第二章 設計內容

2-1 臺中市政府中港市政大樓都審第三次變更內容概述

變更後平面圖

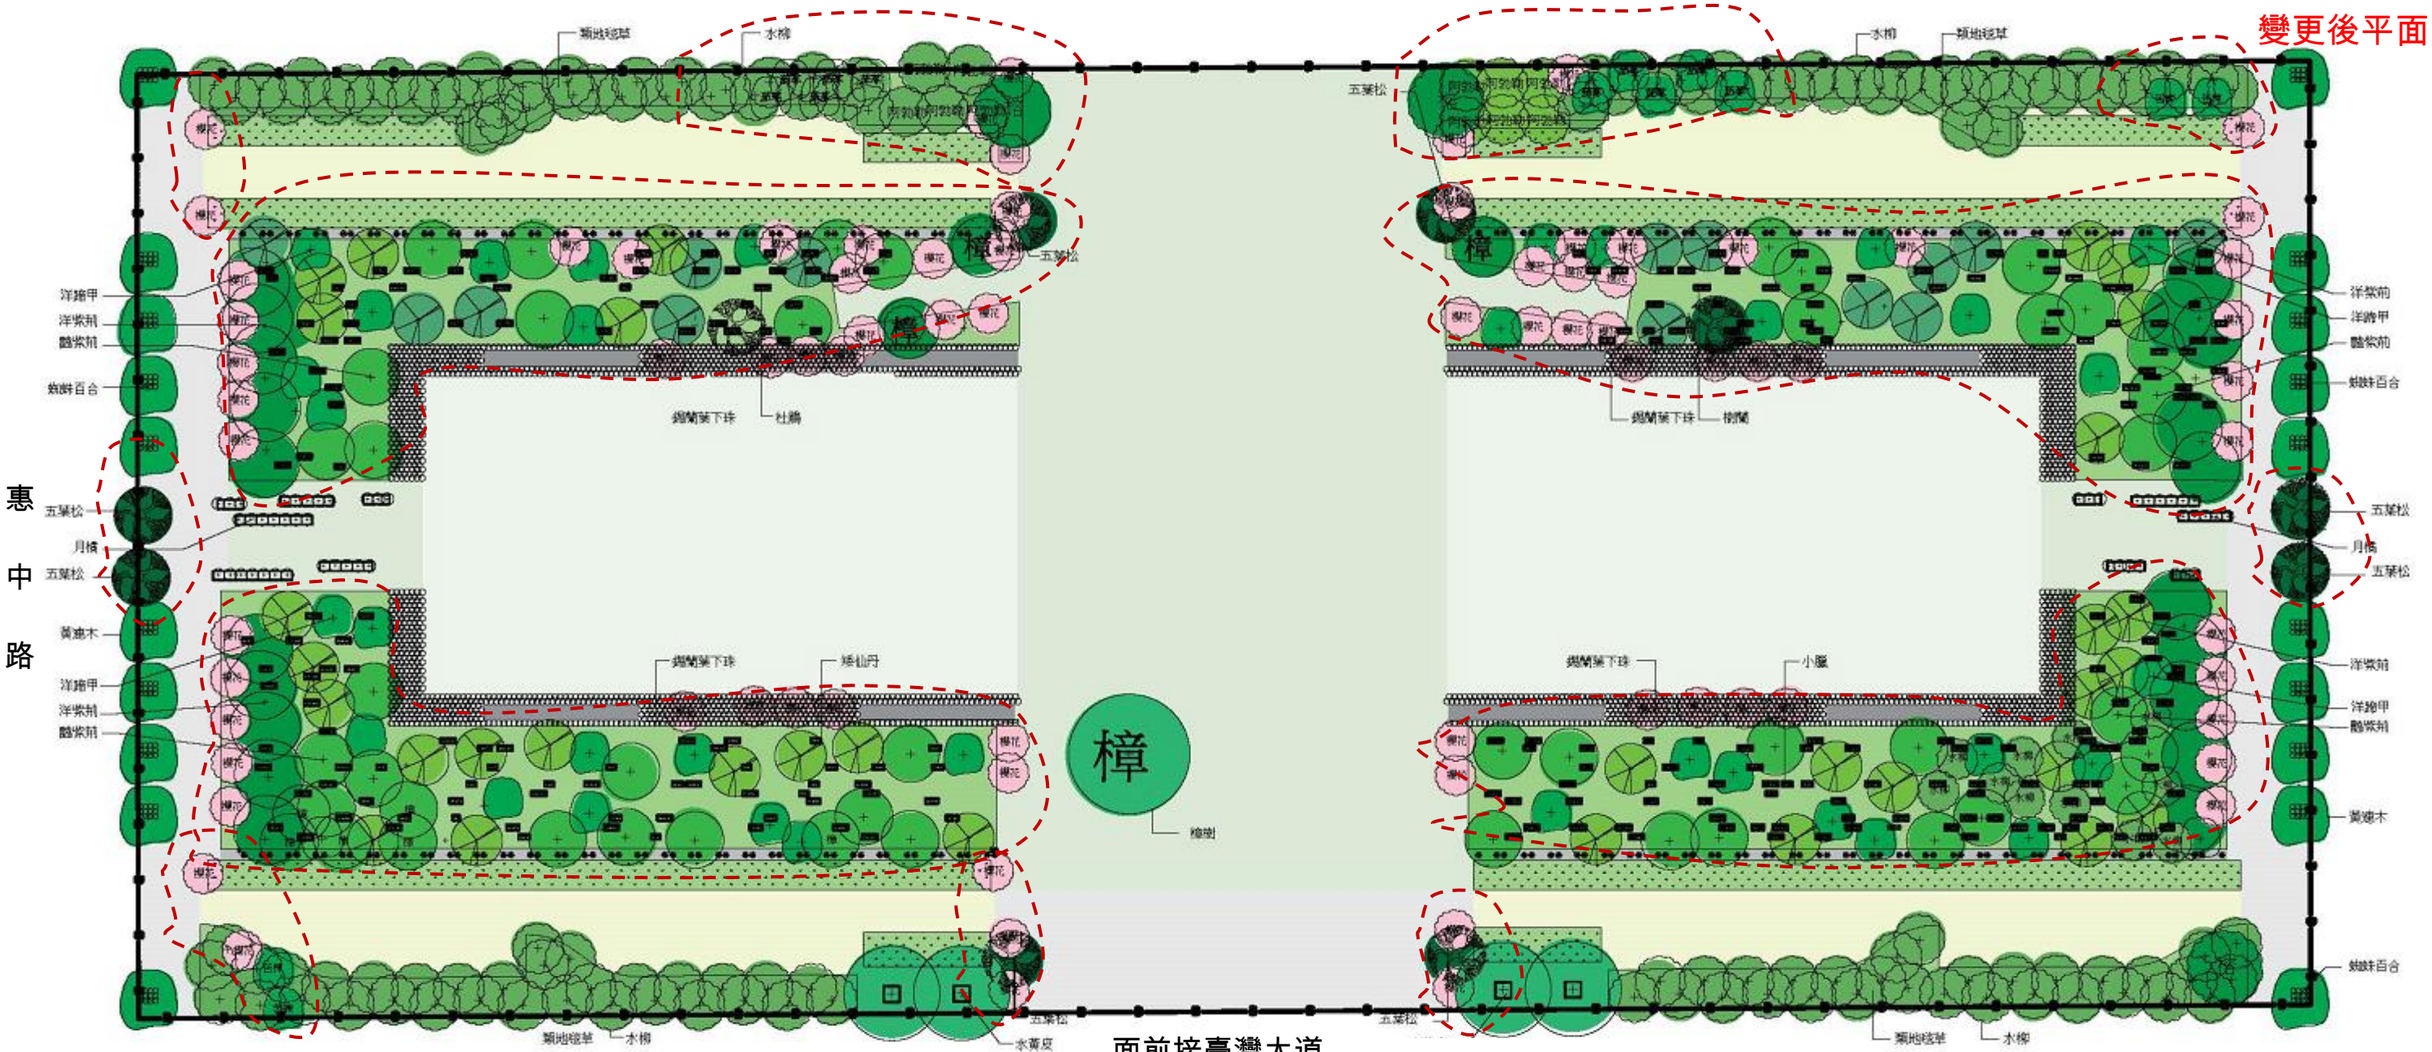
綠覆率檢討　喬木新增 85 株 草皮新增 3294 ㎡。

設計植樹量　24+144+36+42+31+4+20+4+4+10+10+75+11 = 415 株＞298 株 OK.

設計綠覆率　415*36+3355.68*0.5+2993+4965.32+6278.84*1.5 =14940+1677.84+2993+4965.32+9460.65 =34036.81 m2

34036.81 / 38136.79*100%=89%＞50%　OK.

屋頂平臺變更後綠化平面圖

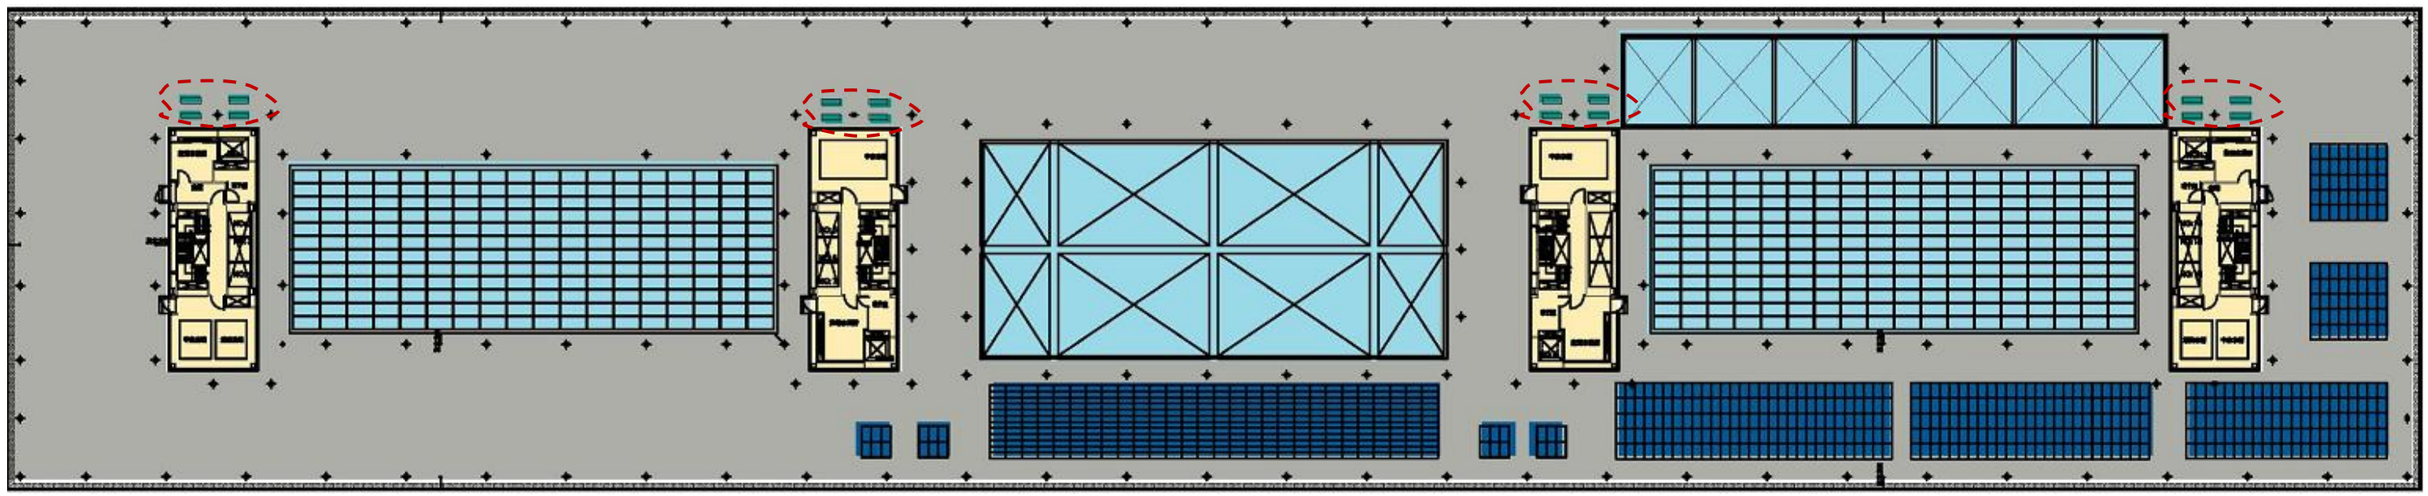
2.屋頂平臺增設太陽能光電板
